СВОДКА ОТЗЫВОВ

на проект национального стандарта

ГОСТ Р 2.109 «Единая система конструкторской документации. Основные требования к чертежам»

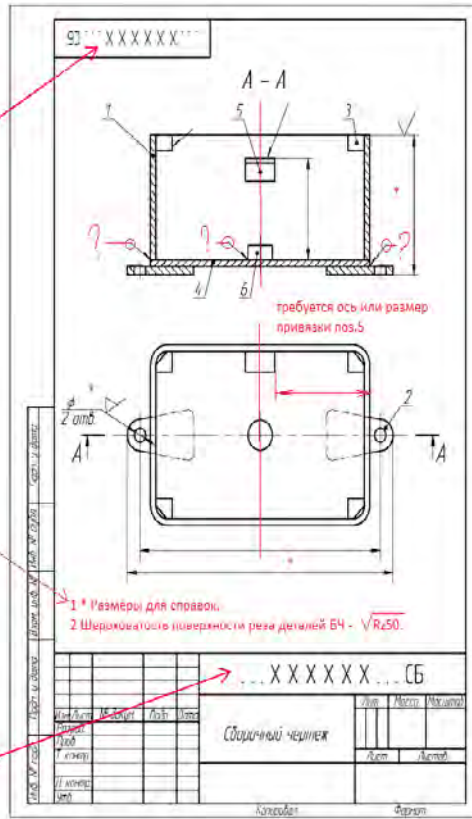
рисунок 18	Баррикады» исх.№ 1817/кос-146э от 05.12.2022	материала детали	
486.	7.4.2	ПАО «ОДК-Уфимское моторостроительное производственное объединение» Исх.№18-08-170 от 06.10.2022	«На сборочных чертежах изделий единичного производства допускается указывать данные о подготовке кромок под неразъемные соединения (сварку, пайку и т. д.) непосредственно на изображении или в виде выносного элемента (рисунок 14), если эти данные не приведены на чертежах деталей.» Предлагается: Уточнить требование об указании данных о подготовке кромок под неразъемные соединения для изделий основного производства, т.к. эти данные указаны в стандартах на сварку, которые приводятся в условном обозначении шва	Принято.

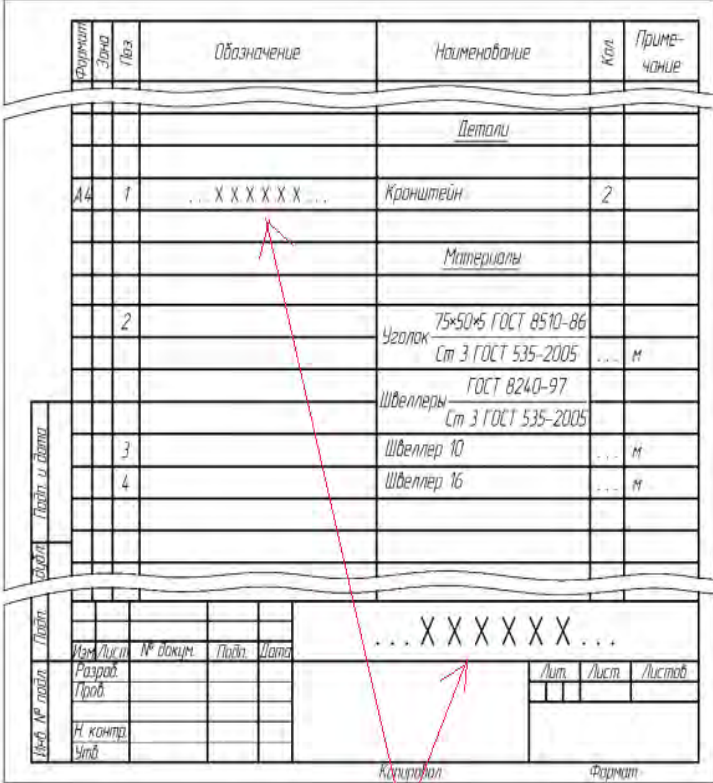
500.	7.4.5, рисунок 15	КСК Дивизион Интерьер и экстерьер исх.№ИЦ-622/22 от 06.10.2022	Исправьте старую ошибку ГОСТ 2.109. Размеры указываются без миллиметров, а запись в графе «Количество» и «Примечание» ведется на уровне первой строки. На рисунке 16 то же самое.	Принято.

501.	7.4.5, рисунок 15	АО «ФНПЦ «Титан-Баррикады» исх.№	В примере в спецификации размер с предельным отклонение должен быть в скобках согласно ГОСТ 8.417 (при указании единицы	Принято.

1817/кос-146э от 05.12.2022	измерения): (24±0,5) мм. У записи «L =13h 14» лишний пробел и не указана единица измерения	
502.	7.4.5, рисунок 15, рисунок 16, 7.4.10, рисунок 17, рисунок 18	КСК Дивизион Интерьер и экстерьер исх.№ИЦ- 622/22 от 06.10.2022	Исправить изображение спецификации: - ГОСТ Р 2.106 не предусматривает возможности изменения формы спецификации, а на рисунке для поз. 5 и поз. 6 в графе «Наименование» две строки объединены в одну. - Указание длины детали поз. 5 противоречит требованиям ГОСТ Р 2.105 и ГОСТ 8.417. Правильная запись согласно требованиям данных ГОСТов L=(24 ± 0,5) мм или L=24 мм ± 0,5 мм. - Указание длины детали поз. 6 противоречит требованиям ГОСТ 2.307 и ГОСТ 25346. Правильная запись согласно требованиям данных ГОСТов L=13 h14 или L=13h14. - Заполнение строк граф «Кол.» и «Примечание» поз. 5 и поз. 6 противоречит требованиям ГОСТ Р 2.105 и ГОСТ Р 2.106, запись в последующих строках должна начинаться на уровне первой строки.	Принято частично. Рисунок уточнен. Изменение формы спецификации допускается.

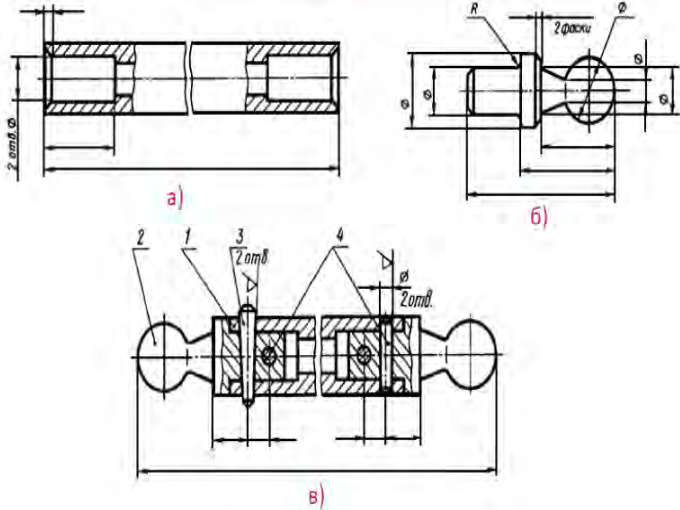
совместную обработку не допускается. См. замечание к рисунку 20.	
566.	9.1.2 рисунок 20	КСК Дивизион Интерьер и экстерьер исх.№ИЦ- 622/22 от 06.10.2022	Существующая редакция: В сложных случаях при указании размеров, связывающих различные поверхности обоих изделий, рядом с изображением одного из изделий, наиболее полно отражающего условия совместной обработки, помещают полное или частичное упрощенное изображение другого изделия, выполненное сплошными тонкими линиями [рисунок 20б]. 1 Обработку по размерам в квадратных скобках производить совместно с дет... 2 Детали применять совместно. Предлагается: Исключить. Если показывать, как ТТ нужно показать в виде чертеже и оформить в соответствии с ГОСТ Р 2.316 (с красной строки над основной надписью и т.д.)	Принято к сведению. Формулировки пунктов уточнены.

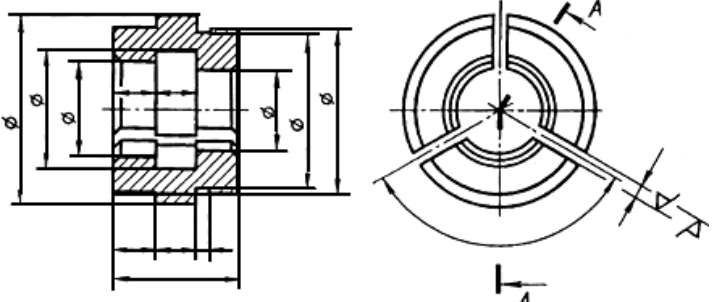
570.	9.1.4, рисунок 21	ПАО «ОДК-Уфимское моторостроительное	Указание размера Б Предлагается:	Принято.

производственное объединение» Исх.№18-08-170 от 06.10.2022	Исправить. ГОСТ 2.316-2008, п. 4.7	
571.	9.1.4, рисунок 21	ООО «НИИЭФА-ЭНЕРГО» исх.№ от Ассоциации ОПЖТ №686/опжт от 24.11.2022	Надписи расположить под изображениями, так как это технические требования.	Принято.
